『岩倉峡の疎通量のことについていつ迄嘘をつき続けるのか』

’05.8.1

自然愛・環境問題研究所
総括研究員 浅野 隆彦

上野北西部の浸水被害軽減の為に、わざわざ川上ダムをつくる必要はないし、代替施設も無用である。「川上ダムの調査検討（とりまとめ）」＝平成 17 年 7 月 21 日版＝内の氾濫シュミレーションは全て根底からマチガイなのだ。

水位流量曲線図

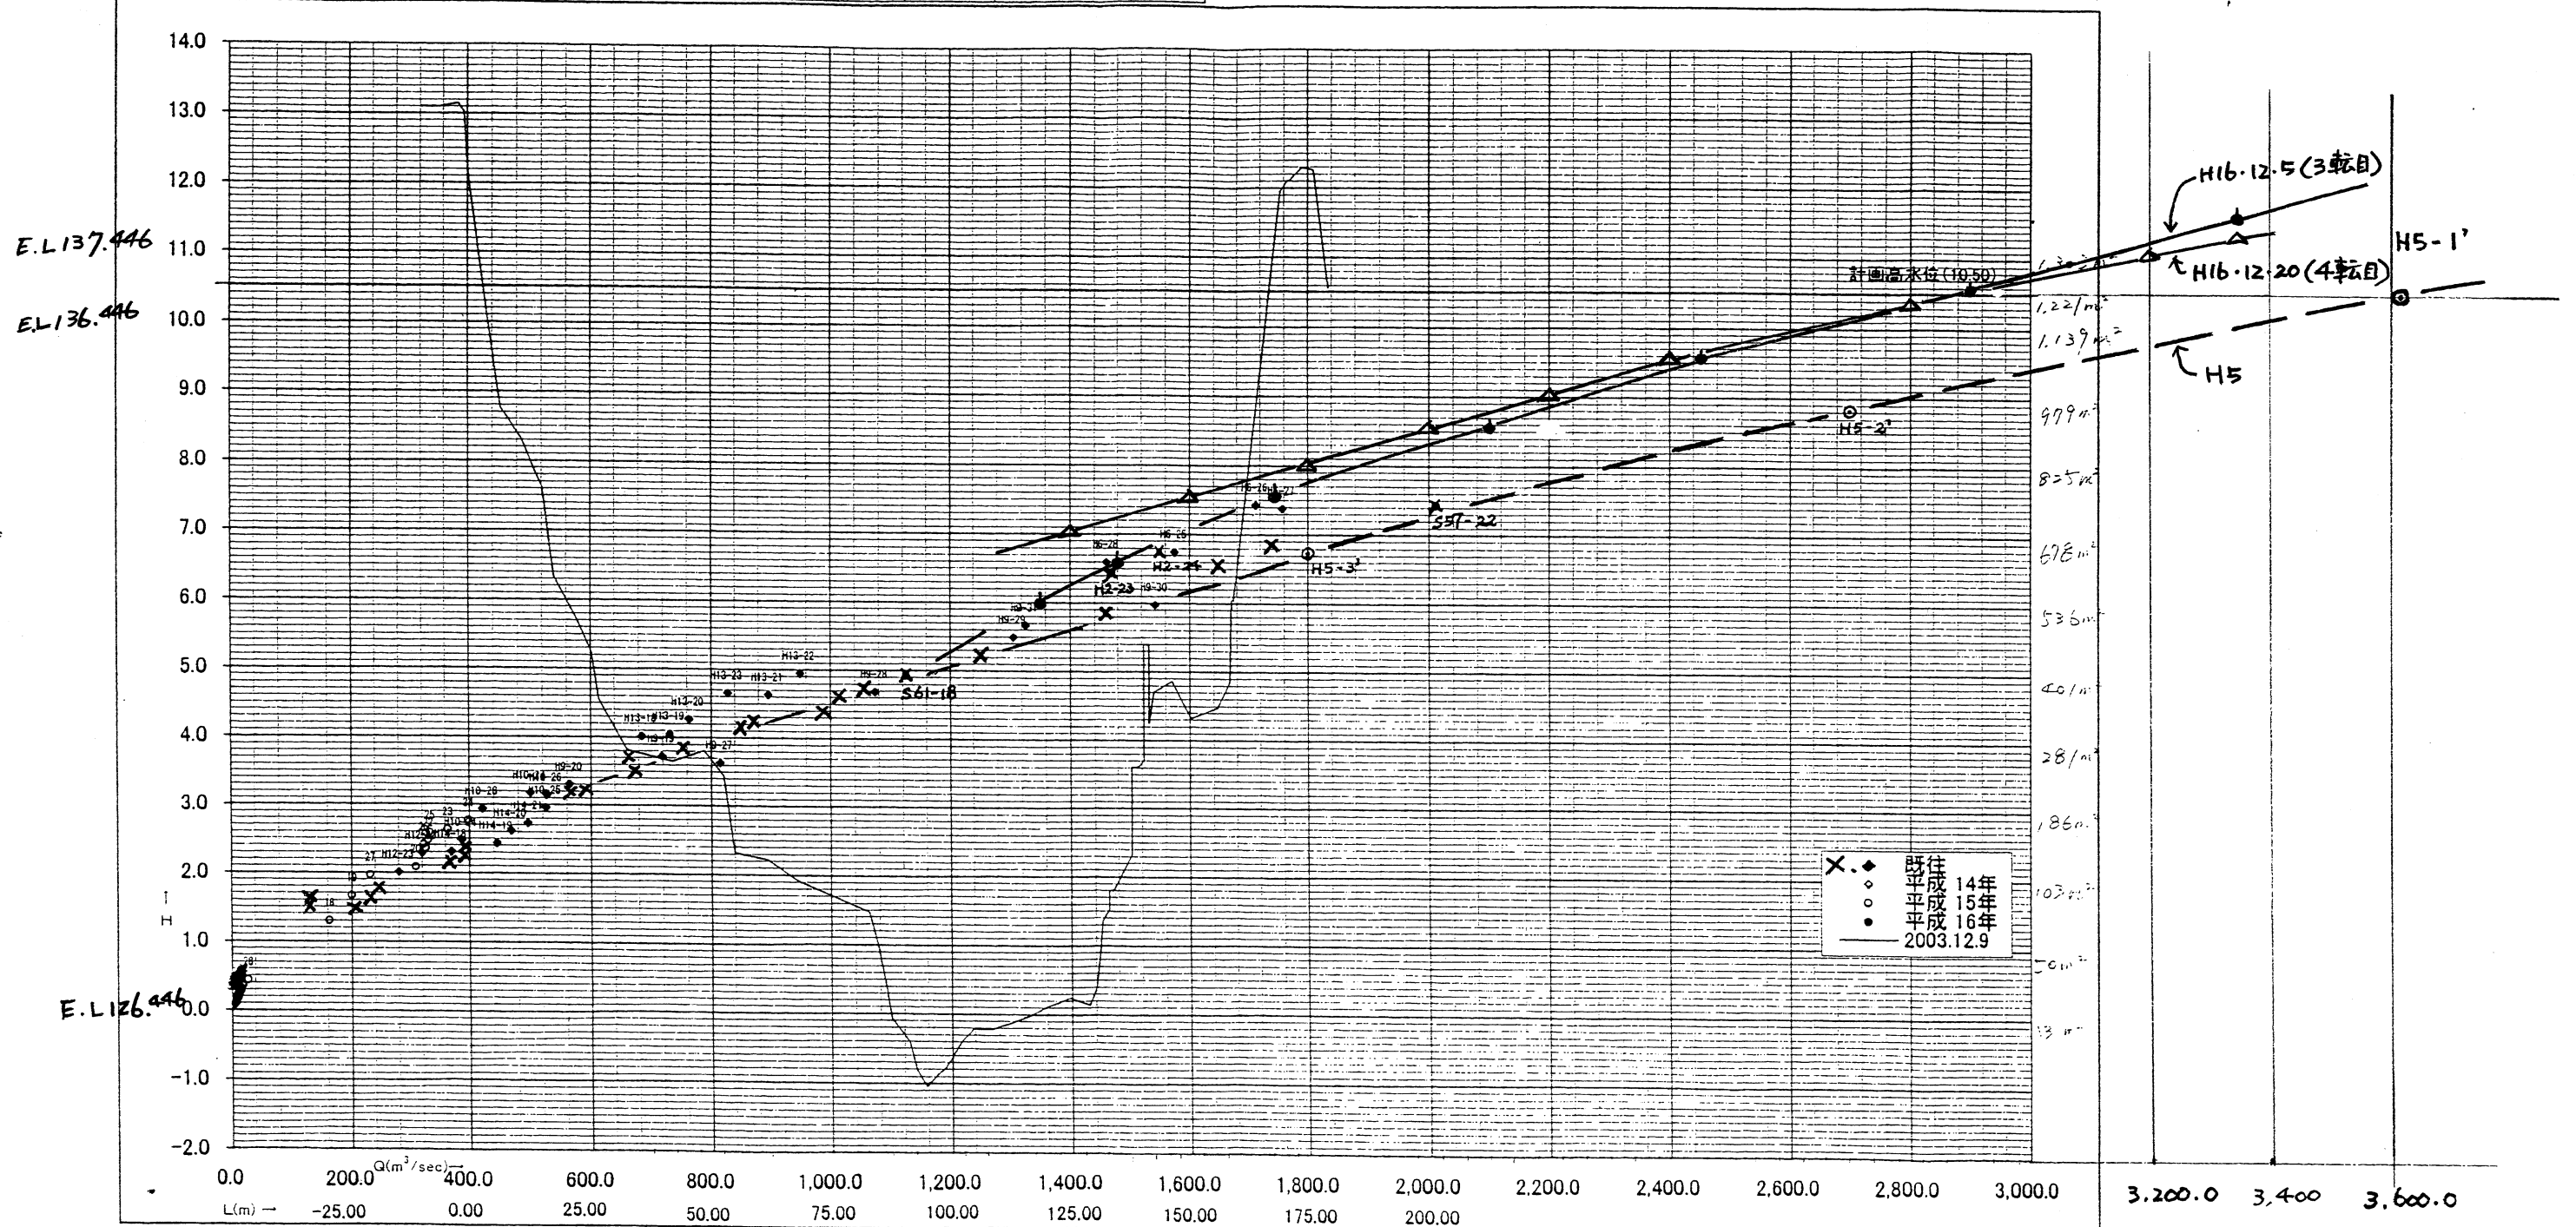
※ H16.12.5 及び H16.12.20 版の2つの曲線共、観測実績値とひどく乖離し不自然であり、H5の曲線が正解であることが一目でわかる。(浅野)

※ 河道掘削計画で平均河床が約2.5m下るので、疎通量増大は現況高水位でもって 136 m³/s 以上となる。(浅野試算)
